Betreft: Brief d.d. 22 februari 2025 van Mevrouw Pels, wethouder Duurzaamheid
Energietransitie en Circulaire economie inzake Raadsadres d.d. 9 januari 2025 inzake
cruciale fouten in het plan-MER Programma Windenergie Amsterdam 2030 versie 3
april 2024, waardoor het onmogelijk is te voldoen aan de 45 dB Lden norm op 350
meter van windturbines.

Bijlage 1 Reactie wethouder Pels op het raadsadres

Betreft Raadsadres inzake cruciale fouten in het PlanMER d.d. 3 april 2024 waardoor het onmogelijk is te voldoen aan de 45 dB Lden norm op 350 meter van windturbines

Figuur 12 Geluidsniveau per toetspunt, verschillende bodems

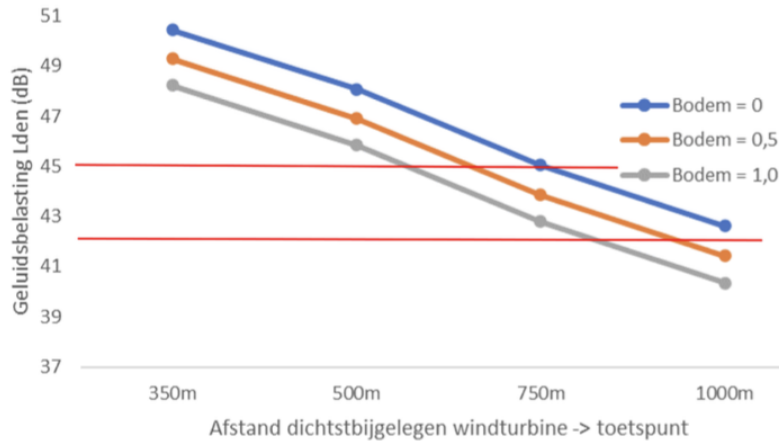
6. We willen in dit verband opmerken dat verschillende uitkomsten ook kunnen ontstaan door het gebruik van verschillende aannames. Zo kan het effect van bodemhardheid bij voorbeeld een verschil van 2,2 dB Lden opleveren (Zie Figuur 12). En het type windturbine kan volgens Bosch & Van Rijn op 350 meter al een verschil geven van 3 dB Lden (Zie Figuur 14). Verder kan de ISO 9613-2-methode onder bepaalde omstandigheden de geluidsbelasting onderschatten, bijvoorbeeld bij stabiele atmosfeer en lage turbulentie.

Figuur 12 (Technische bijlage bij PlanMER d.d. 3 april 2024) toont het geluidsniveau per toetspunt voor verschillende bodems voor de Nordex N163 (120 meter ashoogte). Om aan 45 dB Lden te voldoen, moet het toetspunt bij de meest gunstige bodemreflectie minimaal meer dan 600 meter van de turbine verwijderd zijn en voor 42 dB Lden minimaal 800 meter van de turbine.

Het effect van de bodemhardheid is maximaal ca. 2,2 dB Lden.

Figuur 13 Geluidsniveau per toetspunt, verschillende ashoogten

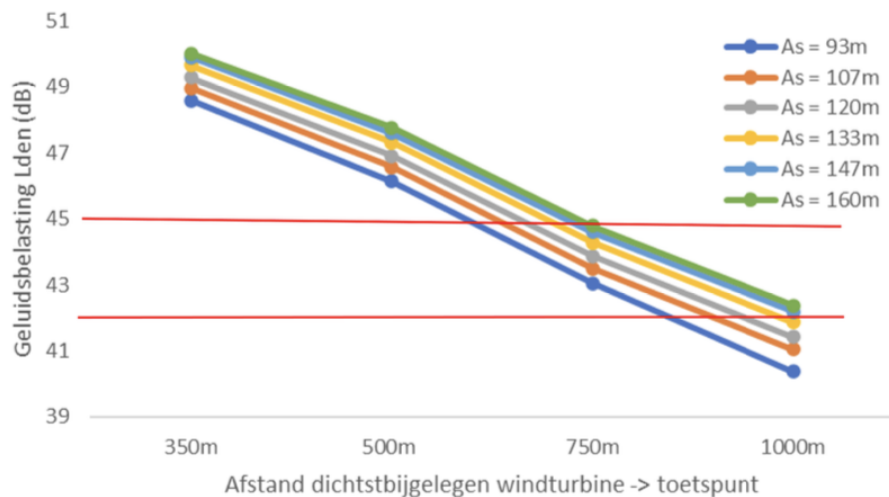
Kijken we naar Figuur 13, waar de relatie tussen ashoogte, afstand tot windturbine (toetspunt) en geluidsbelasting in beeld is gebracht, zien we dat voor de windturbine met de kleinste ashoogte (93 meter) een afstand van 600 meter moet worden aangehouden en voor de hoogste turbine van 160 meter een afstand van 750 meter om te kunnen voldoen aan de geluidsnorm van 45 dB Lden. In het geval van 42 dB Lden gelden afstanden van circa 820 en 1000 meter.

Conclusie: De afstanden die met betrekking tot geluidsbelasting gemeten zijn in de realiteit bevestigen de afstanden die in het PlanMER zijn berekend in Figuur 13 in de Technische bijlage.

Figuur 14 Geluidsniveau per toetspunt, verschillende typen, zelfde ashoogte

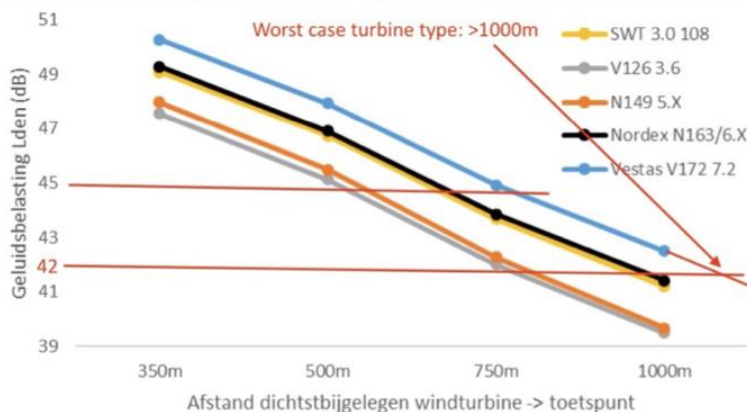
In Figuur 14 representeert de zwarte lijn de Nordex N163/6.X (ashoogte 164 meter). In de titel van Figuur 14 staat dat de geselecteerde windturbines dezelfde ashoogte hebben. Kijken we echter in de tabellen 1 en 14 in het PlanMER Technische bijlage inzake Referentie-windturbinetypen en

gebruikte windturbintypen, dan blijkt dat deze windturbines verschillende ashoogten hebben, namelijk tussen 75 en 164 meter. Op basis van deze figuur kan daarom niet gesteld worden dat verschillende typen windturbines verschillen in geluidsbelasting (circa 3 DB Lden), zoals de opstellers van het PlanMER suggereren.

Onder 5.2.3.1 in het PlanMER wordt onder geluidsreducerende maatregelen gesteld: “er zit veel verschil tussen windturbines van een bepaalde afmetingsklasse (3-4 dB). Door een stil type te kiezen is het mogelijk om de geluidseffecten van een opstelling te mitigeren.” Op basis van de foutieve onderzoeksresultaten in de Technische bijlage van het PlanMER, zoals door ons uiteengezet met betrekking tot Figuur 14, is het vooralsnog een raadsel hoe men een geluidsreductie van 3-4 dB denkt te bereiken door te kiezen voor een ander type windturbine. Mocht dit kunnen, dan zal dit eerst door deugdelijk onderzoek aangetoond moeten worden.

Figuur 18: Lmax vs. LFGmax.

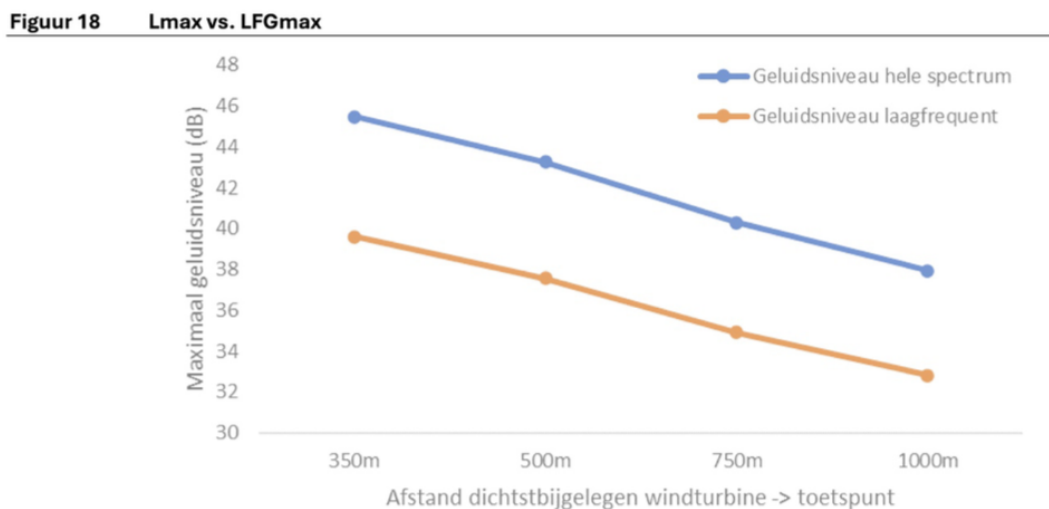
In het PlanMER is ook de relatie tussen laagfrequent geluid en afstand tot een windturbine van 164 meter en tiphoogte 240 meter (Nordex N163/6.X) onderzocht. Laagfrequent geluid bestaat uit zeer lage tonen tussen 20 en 100/125 Hz. Mensen kunnen dit als een bromtoon, dreunen of zoemen ervaren. Laagfrequent geluid wordt gerelateerd aan slecht slapen en concentratieverlies. In het PlanMER wordt gesteld dat de hoeveelheid laagfrequent geluid die windturbines veroorzaken op woningen beperkt is, omdat maar een klein deel van het geluid van windturbines laagfrequent is. En dat het aandeel laagfrequent geluid toeneemt op grotere afstanden (doordat hogere tonen in de lucht worden uitgedoofd). Uit de Figuren 18 en 19 blijkt het tegendeel: op kortere afstanden is er meer laagfrequent geluid.

Figuur 19 Laagfrequente geluidwaarden vs. Vercammenwaarde.

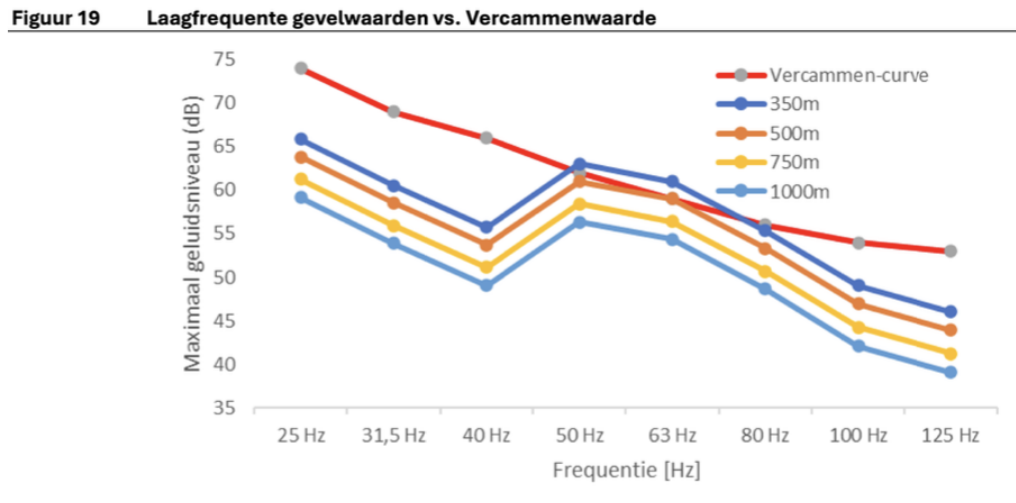
De laagfrequente inmissie (niet A-gewogen) bij afstanden van 500 meter of minder overschrijdt de Vercammencurve (zie Figuur 19). De Vercammencurve wordt gebruikt om hinder ten gevolge van laagfrequent geluid te beoordelen.

Bovenstaande grafieken laten zien dat de laagfrequente immissie (niet A-gewogen) bij afstanden minder dan 500 meter de Vercammencurve overschrijdt.

De laagfrequente immissie (niet A-gewogen) bij afstanden van 500 meter of minder overschrijdt dus de Vercammencurve. In het PlanMER wordt dit resultaat toegeschreven aan het specifieke windturbintype (Nordex N163/6.X), die relatief veel geluid produceert in 50, 63 en 80 Hz tertsbanden en de wijze van berekenen van de tertswaarden (Technische bijlage, bladzijde 34). Wat betreft de (Nordex N163/6.X) wordt door de fabrikant (<https://windenergie-nieuws.nl/19/nederland-primeur-met-allereerste-nordex-n1636x-windturbine/>) gesteld dat deze 'stiller' is dan de (Nordex N163/5.X). Voor de geloofwaardigheid van de bewering dat het overschrijden van de Vercammencurve bij afstanden van minder dan 500 meter toegeschreven moet worden aan het relatief hogere geluid in de tertsbanden 50, 63 en 80, zal bewijs geleverd moeten worden. Op basis van het onderzoek van Wang et al. (2024) (<https://doi.org/10.3390/en17071609>), waarin laagfrequent geluid daadwerkelijk is gemeten in plaats van berekend/geschat, lijkt het aannemelijk dat juist de hoogte van de windturbine de hogere laagfrequente waarden veroorzaakt: "Vanwege de relatief zwakke demping van laagfrequent geluid in de atmosfeer, kan de hogere laagfrequente inhoud van grote windturbines meer hinder veroorzaken voor omwonenden van windparken", aldus Wang et al. (2024).

Indien de wijze van berekenen niet juist is, moet een andere berekeningswijze worden toegepast.

Bijlage 1: Geluidskaart van een windturbine van 217 meter tiphoogte bij Swifterbant
(Atlas Leefomgeving en RIVM_20240301_Geluid_I-den_windturbines_2024.tif)

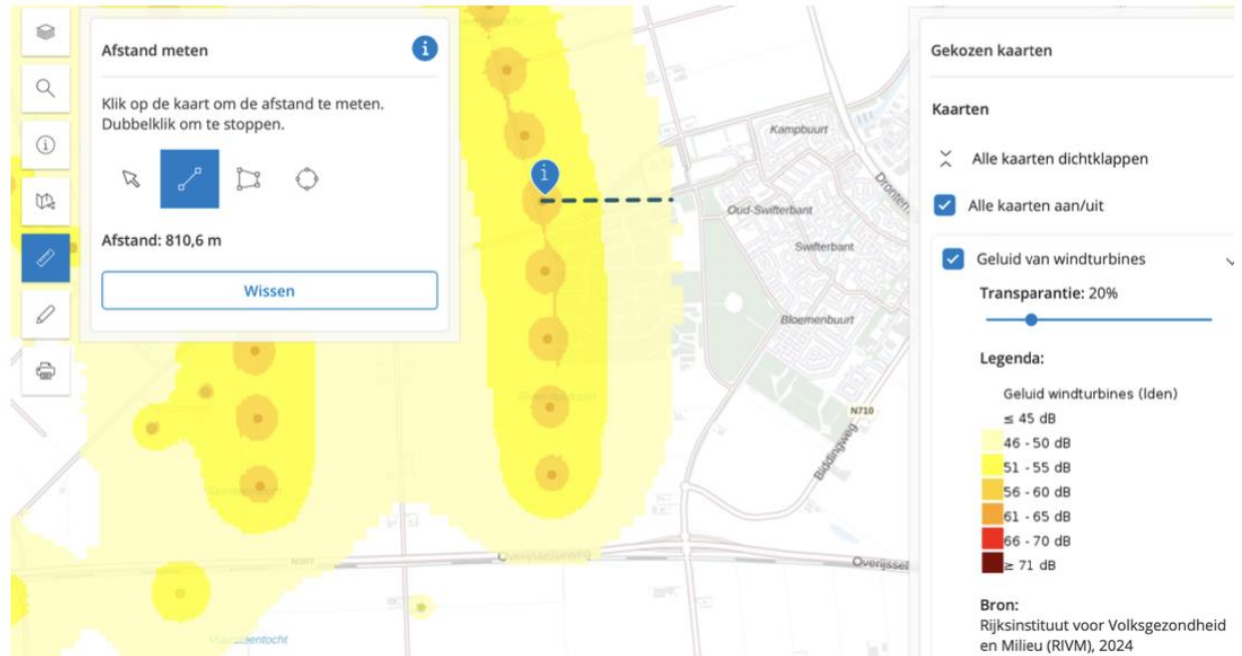
Hieruit kan geconcludeerd worden dat voor windturbines van ongeveer 212 meter tiphoogte op 810 meter afstand de gemiddelde geluidsbelasting 46 dB Lden is. De afstand tot een gemiddelde geluidsbelasting in de realiteit lijkt vergelijkbaar te zijn met de geluidsbelasting die door het MER is berekend (voor ashoogte 147 meter is dit 45 dB Lden op 750 meter). Geconcludeerd kan worden dat voor de grens van 45 dB Lden in ieder geval een afstand van 750 meter tot woningen moet worden aangehouden.

De afstand van de windturbine het dichtst bij Swifterbant bedraagt bij 46 dB ongeveer 810 meter. De windturbines naast de windturbine met afstandsmeting hebben wel enige invloed op de gemeten afstand maar die invloed is beperkt.

Figuur 87 Zoekgebied 6A - Holendrecht

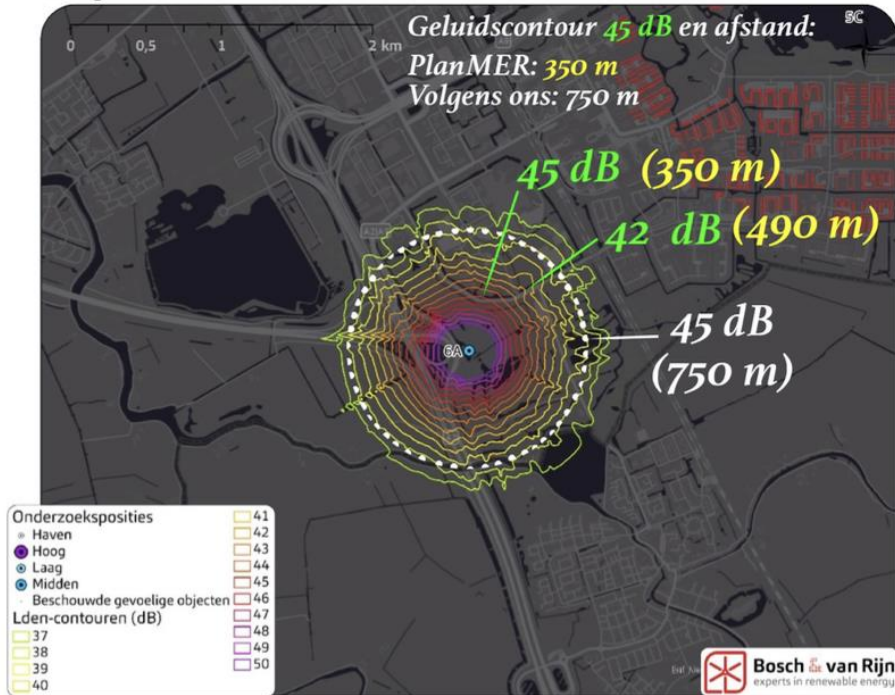
Als voorbeeld baseren we ons hier op zoekgebied 6A Holendrecht, Figuur 87 in Technische bijlage PlanMER. Hier is een hoge windturbine getekend. Op grond van de door ons bestudeerde data in het PlanMER weten we dat bij middel en hoge windturbines de geluidsnorm van 45 dB Lden wordt bereikt bij circa 750 meter en die van 42 dB Lden op 1000 meter. Deze waarden zijn bevestigd in de realiteit bij Swifterbant. In Figuur 87 is de geluidsc contour voor 45 dB Lden getekend op 350 meter afstand van de windturbine en de 42 dB Lden op circa 500 meter. Een vergelijkbaar patroon zien we bij Diemerscheg (Figuur 84) en Weesperkarspel (Figuur 85). We zijn verbaasd en vooral ontsteld dat in het PlanMER de afstanden van de geluidsc contouren tot de windturbines niet overeenkomen met de eveneens in het PlanMER gemaakte berekeningen. Omdat op basis van deze karten met

Volgens het PlanMER is de afstand van een windturbine van 212 m tiphoogte bij Holendrecht en Weesperkarspel tot de 45 dB contourlijn ongeveer 350 meter. Volgens ons moet die afstand ten minste 750 m zijn (witte stippen contour).
